**Studio di Impatto ambientale per la  
Razionalizzazione e sviluppo RTN nell'area di Trento  
- Richiesta di integrazioni -  
ISTRUTTORIA VIA – CONTRODEDUZIONI**

**QUADRO SINOTTICO**

Figura 2.1 – Tracciato in variante per la linea a 132 kV (confronto con il tracciato originario)

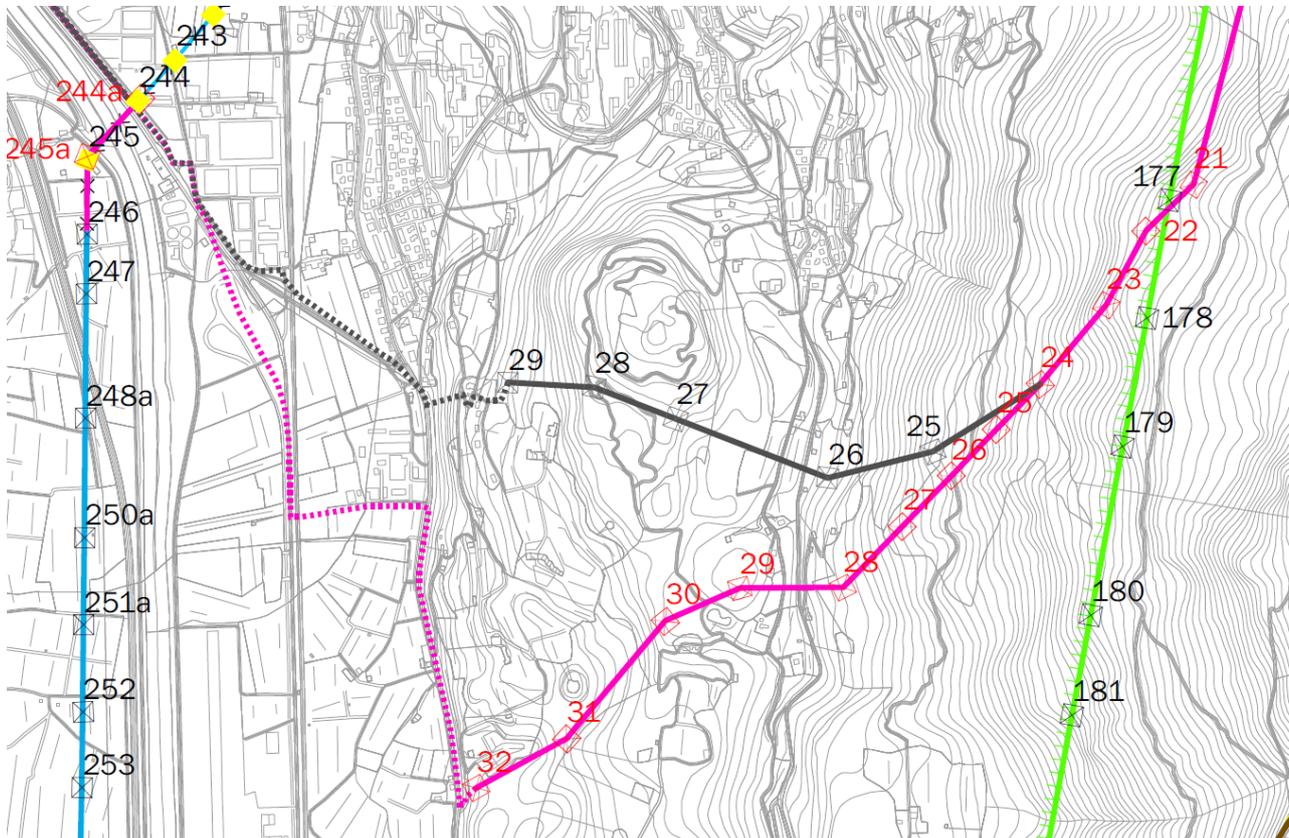
La variante per il nuovo collegamento a 132 kV TN sud – Cirè riguarda i sostegni compresi tra i picchetti n. 25 e 29 che nel progetto originario erano posizionati in attraversamento del versante meridionale del Doss di San Rocco.

Il nuovo tracciato (allegato 4 - DU23015C2BCX14077) è trasferito più a sud in modo da aggirare il piccolo rilievo evitando di interferire con un ambito ritenuto di particolare pregio paesaggistico.

In corrispondenza del sostegno n. 24 (che viene mantenuto), la linea prosegue verso sud-est (sostegni nn. 25, 26 e 27) fino ad attraversare la Statale n. 349 della Val d'Assa e la sottostante via Panizza e sbarcare in località S. Rocco su di un piccolo promontorio (sostegni nn. 28 e 29).

Figura 2.3 – Tracciato della linea a 132 kV in affiancamento alla 220 kV sulla Marzola

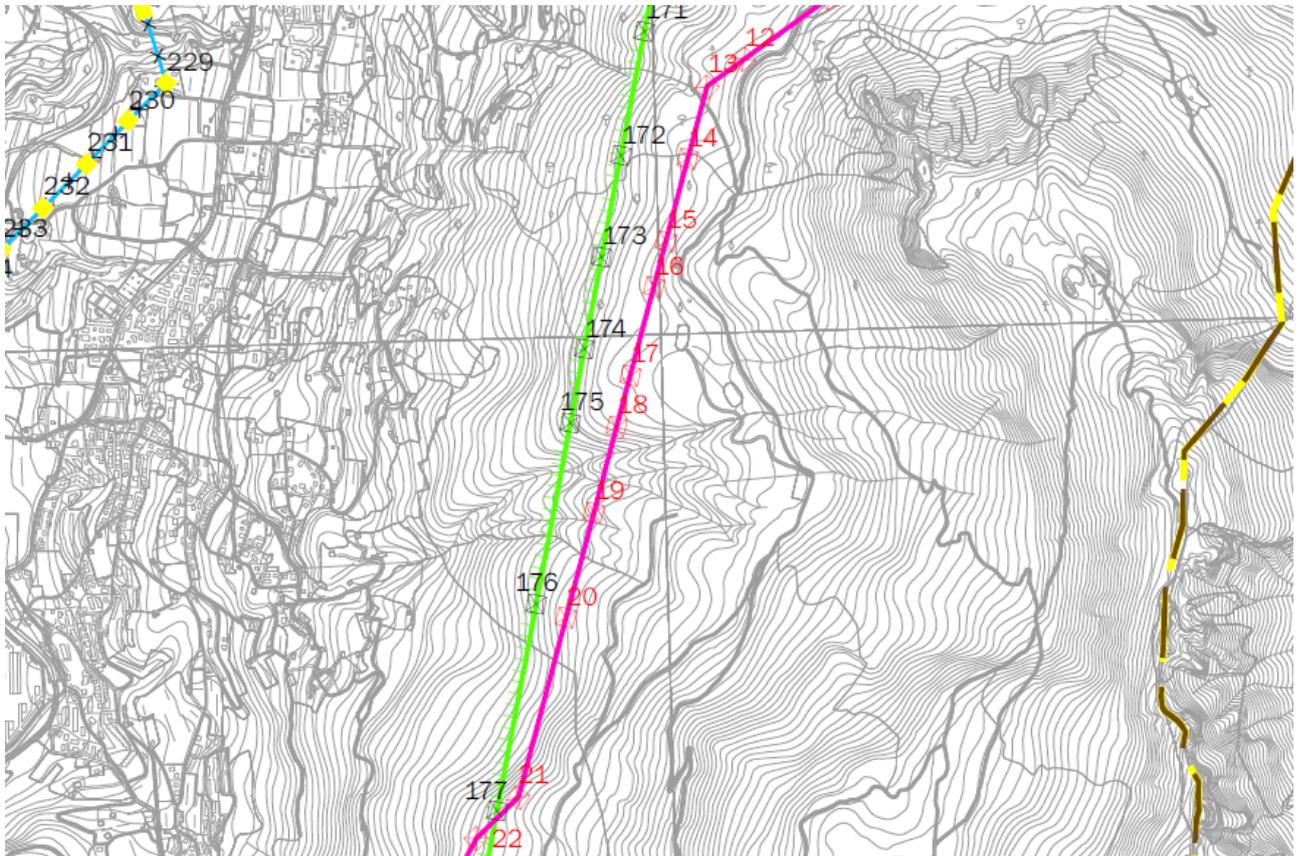
La richiesta pervenuta da diversi soggetti è quella di evitare l'affiancamento della linea di nuova costruzione a 132 kV all'esistente elettrodotto in doppia terna a 220 kV Lana-Ala e Ala-

Castelbello in modo da scongiurare una eccessiva frammentazione del bosco e un impatto paesaggistico evidente.

Il tratto interessato è quello compreso tra il sostegno n. 13, situato in località Busa delle Piatte, e quello n. 21, tra Pian dei Bindesi e i prati di Prà Gioan, in corrispondenza del quale avviene il sottopasso dell'elettrodotto a 220 kV (campata 177-178).

Vale la pena di segnalare, inoltre, che le distanze tra le due linee (tranne, evidentemente, che nel tratto limitrofo al punto di confluenza) potrebbe essere sufficiente a fugare i rischi citati: esse, infatti, procedono a non meno di 70-80 metri l'una dall'altra ma, nei tratti più settentrionali, si allontanano anche a più di 250 metri.

Figura 2.6 – Tratti della linea a 220kV in variante

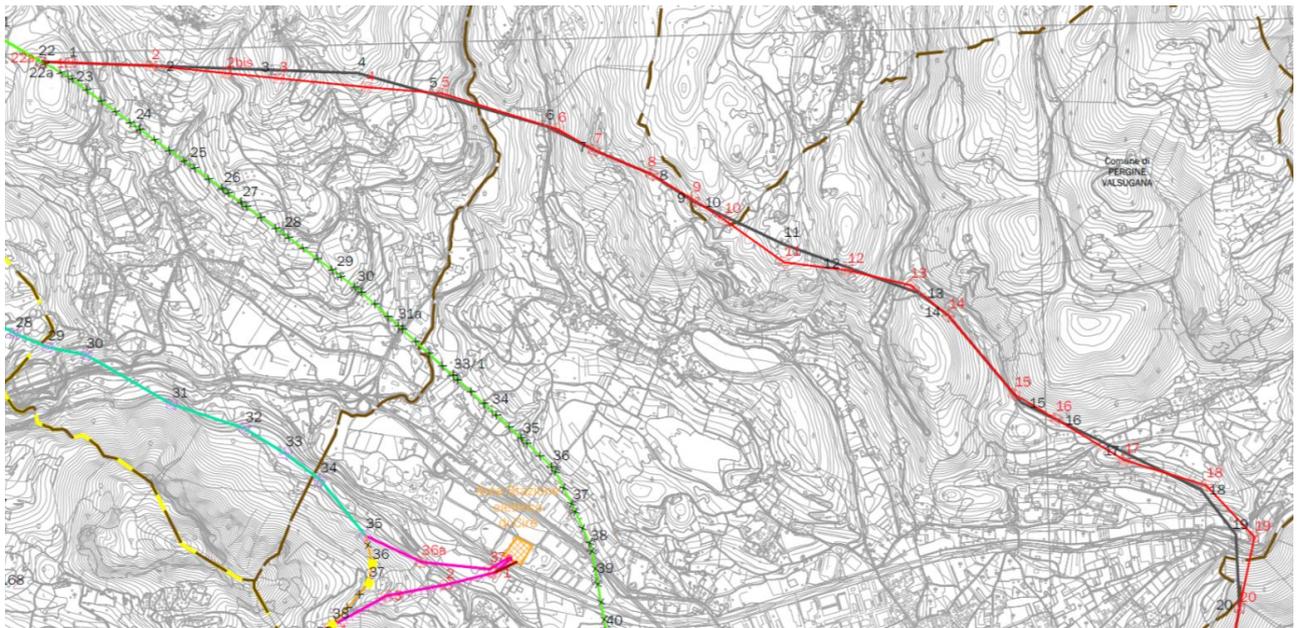
In stretta collaborazione ed accordo con i tecnici degli Enti Locali si sono messe a punto alcune modifiche del nuovo tracciato a 220 kV in modo da riscontrare le diverse richieste pervenute, tutte tese a ridurre l'impatto paesaggistico del nuovo elettrodotto nei punti sommitali dei rilievi percorsi.

Partendo dal sostegno n. 22a (che sostituisce nella medesima posizione il n. 22) il tracciato è stato leggermente traslato verso sud per evitare il posizionamento del sostegno n. 3 proprio sulla cima del Dosso di Penedallo.

Figura 2.8 – Posizionamento dei sostegni 1 e 37a della linea 132 kV

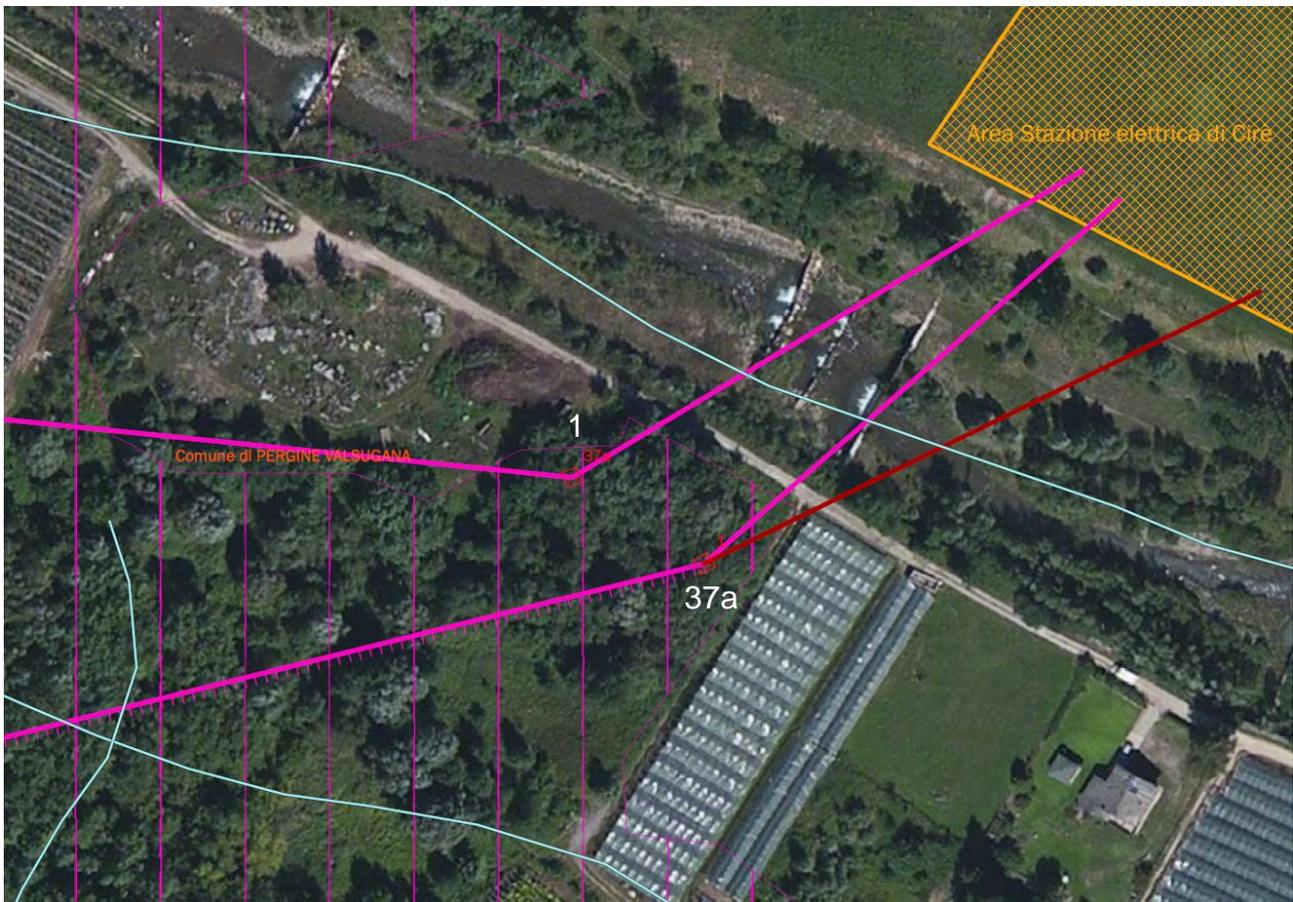
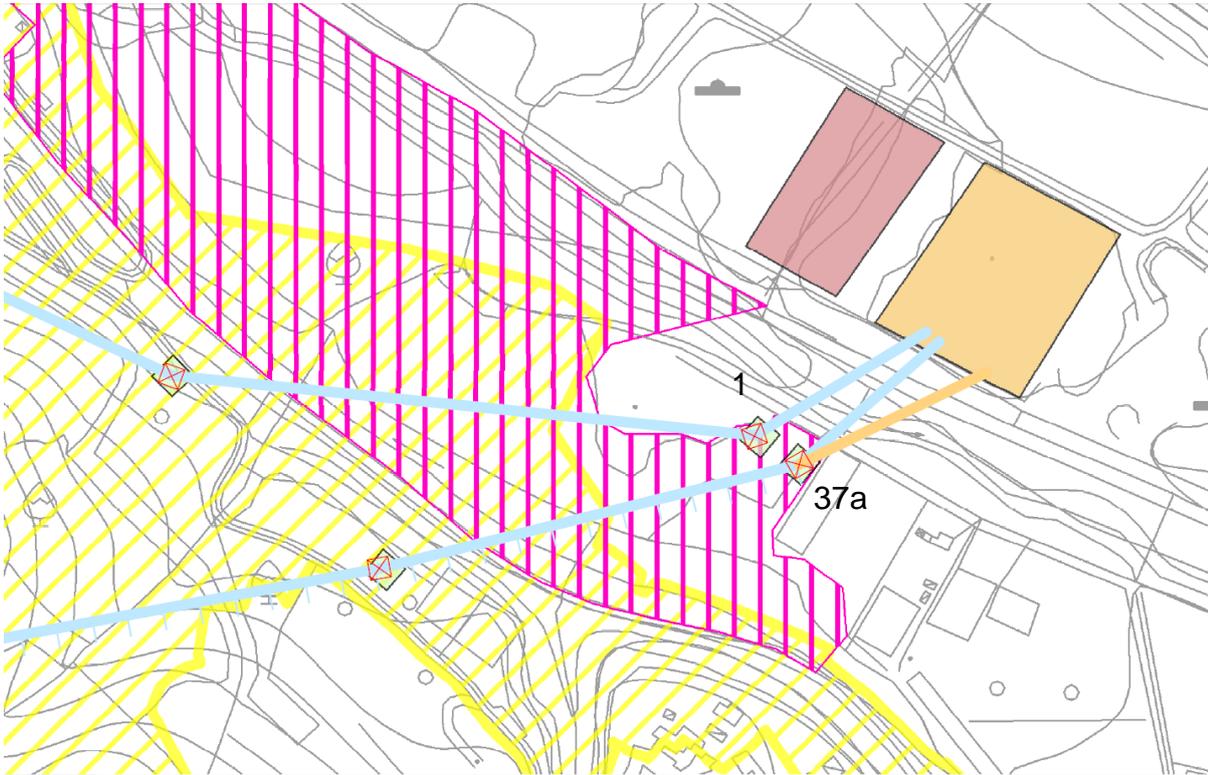
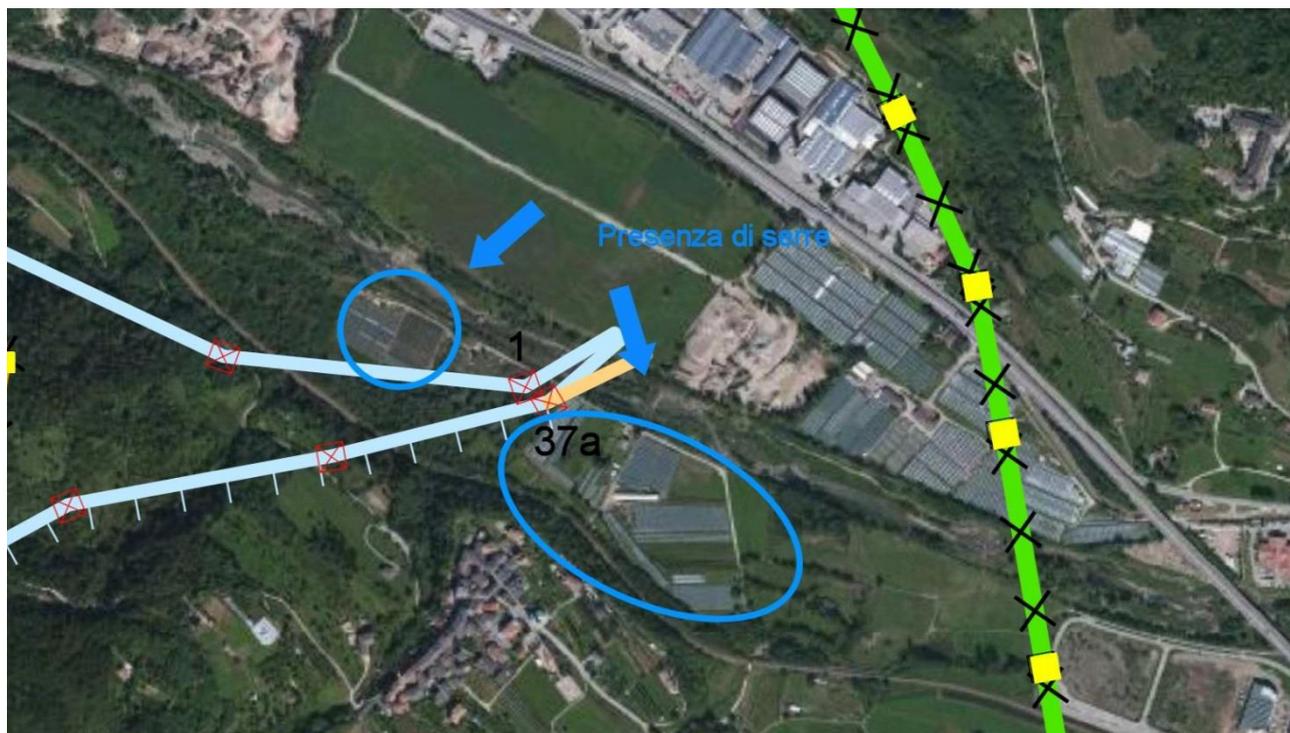
Il punto n. 7 recita “7. *In particolare occorre approfondire e individuare alternative alla segnalazione della Agenzia Provinciale per la Protezione dell'Ambiente di Trento relativamente ai due sostegni della linea 132 kV nei pressi della nuova stazione elettrica di Ciré, che ricadono lungo il torrente Fersina all'interno di un ambito fluviale ecologico con valenza elevata*”.

Il progetto prevede la costruzione di due sostegni ai picchetti nn. 1 e 37a della linea a 132 kV in sinistra orografica del Torrente Fersina, in località Roncogno, in un ambito di tutela ambientale a valenza locale individuato come “bosco ripariale di ontano e salice”.

Il posizionamento dei sostegni n. 1 e 37a della linea 132 kV è il risultato di un'attenta valutazione da parte di Terna Rete Italia S.p.a. che ha dovuto tener conto dell'individuazione del sito della nuova stazione elettrica di Cirè.
